PROGETTO PER LA REALIZZAZIONE  
DEL PARCO EOLICO  
"MONTE CROCE DI FERRO"

G-R.4.1

APPENDICE ALLO  
STUDIO IDROGEOLOGICO

Il presente elaborato è stato redatto al fine di recepire le osservazioni/integrazioni richieste da ATERSIR con nota prot. 6556 del 06/07/2023 (acquisite da ARPAE Servizio Autorizzazioni e Concessioni di Parma con prot. N. 118833 del 07/07/2023) che riportano quanto segue:

Figura 2.1 – planimetria su CTR delle sezioni geoelettriche ERT-BT01 e ERT-VIGHINI BIS

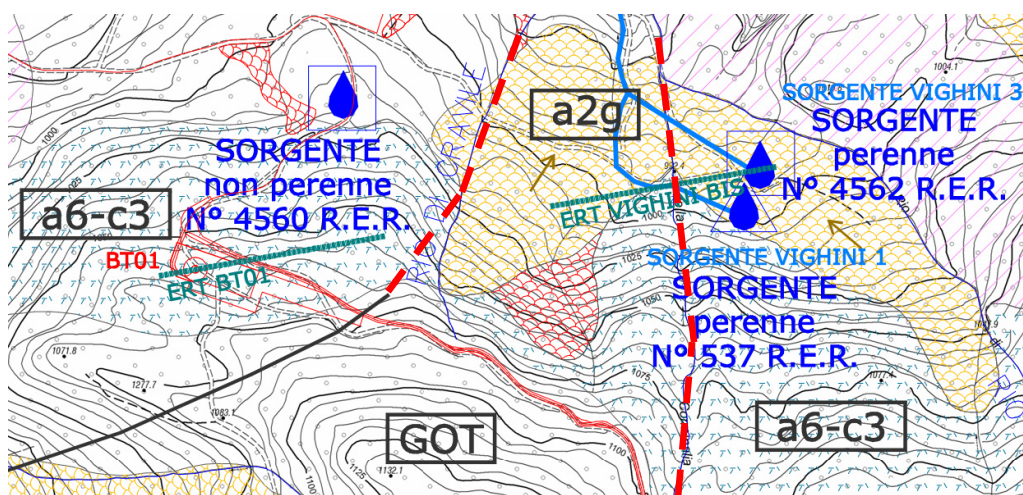
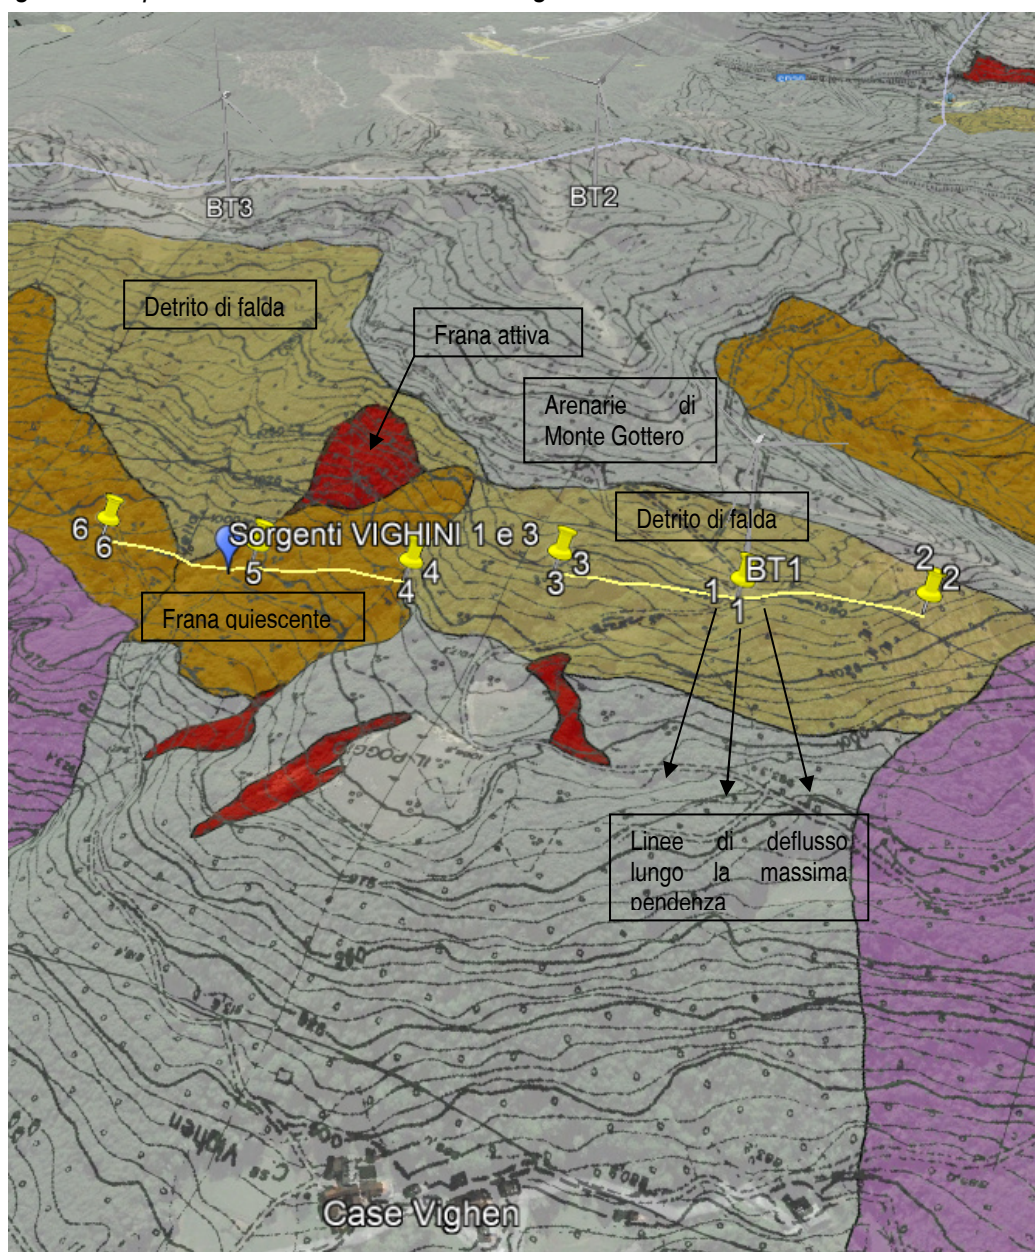
- 2) *non sono state prodotte sezioni idrogeologiche che evidenzino le interferenze tra le sorgenti Vighini 1 - Vighini 3 e Potacchio e gli Aerogeneratori denominati BT04 e BT01;*

La scelta di non rappresentare le sezioni idrogeologiche tra le sorgenti Vighini 1 e 3 e l'aerogeneratore BT01 e la sorgente Potacchio e l'aerogeneratore BT04 era nata da considerazioni sia di carattere topografico-geomorfologico sia di carattere idrogeologico.

Nel primo caso possiamo vedere che l'aerogeneratore BT01 è dislocato molto più ad ovest rispetto all'emergenza delle sorgenti Vighini (circa 450 m) e la zona interposta è strutturalmente suddivisa da due importanti strutture tettoniche sulle quali si sono impostati il Rio di Cravile e il Rio della Comunalia (linee tratteggiate rosse *Figura 2.1*). Generalmente i flussi di filtrazione si diramano secondo le linee di massima pendenza anche se negli ammassi rocciosi possono seguire linee preferenziali dettate dal sistema fratturativo; diventa però razionalmente difficile se non impossibile ipotizzare un percorso di filtrazione profondo che devii in modo così importante rispetto alla linea di massima pendenza e soprattutto che riesca ad oltrepassare due elementi tettonici così evidenti. Inoltre, appare molto chiaro che l'emergenza idrica delle due sorgenti Vighini, sia correlata all'estesa zona di detrito di versante presente a monte delle stesse; le acque sotterranee provenienti da questo corpo idrico vengono sostanzialmente convogliate verso il punto di emergenza dalla presenza delle frane quiescenti e attive che ne ostacolano i percorsi sotterranei (*Figura 2.2*). In particolare si evidenzia come il detrito di versante che contraddistingue l'area dell'aerogeneratore BT01 sia giustapposto all'ampia area di frana quiescente in cui sono ubicate le sorgenti Vighini; anche nell'ipotesi che la filtrazione delle acque dall'area di cantiere della BT01 possa dirigersi verso le sorgenti, si “scontrerebbe” con i litotipi impermeabili della zona di frana e in tal caso darebbe luogo ad emergenze idriche molto prima della zona delle sorgenti Vighini (cosa che peraltro non avviene).

Figura 2.14 – tracciato alternativo cavidotto

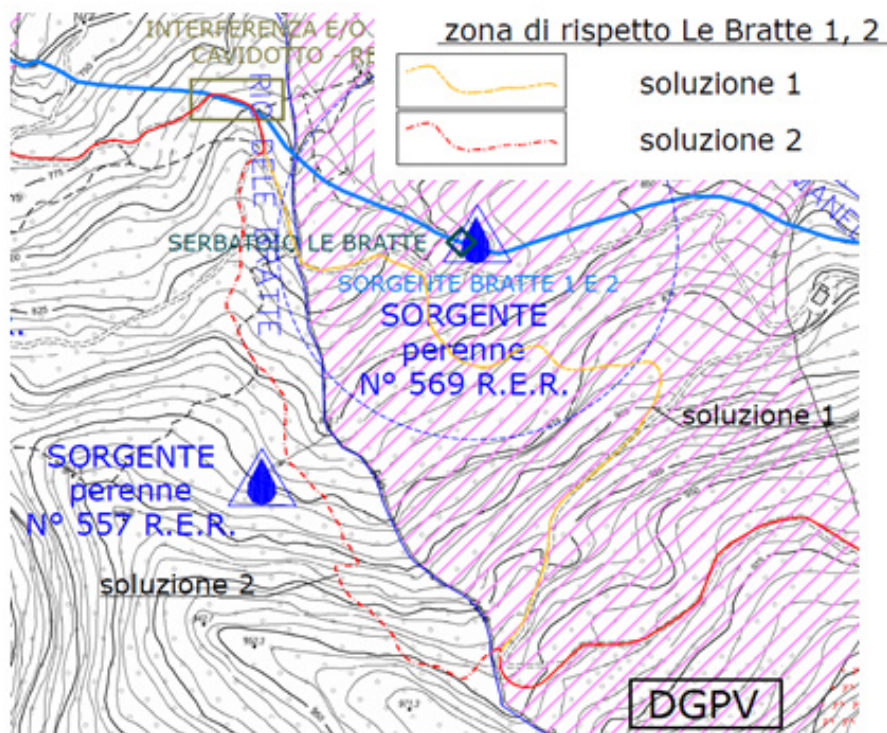
Il tracciato del cavidotto, nel percorso dal parco eolico verso la sottostazione utente, interferisce con la zona di rispetto delle sorgenti Bratte 1 e 2 individuata con il criterio geometrico dei 200 metri, così come indicato all'art. 94, comma 3 del D.L. n. 152/2006 (*Figura 2.13*).

**La società proponente, nell'ottica di ottemperare quanto più possibile alle richieste dell'Ente, ha individuato un percorso alternativo del cavidotto che permette di bypassare l'area di tutela delle sorgenti Bratte 1 e 2, evitando quindi ogni potenziale interferenza.** Nella planimetria di Figura 2.14 e nell'elaborato G-R.4-Tav.2\_rev01 si riportano sia il tracciato originario (soluzione 1 – linea gialla tratteggiata) sia il nuovo tracciato individuato (soluzione 2 – linea rossa tratto-punto) esterno alla fascia dei 200.
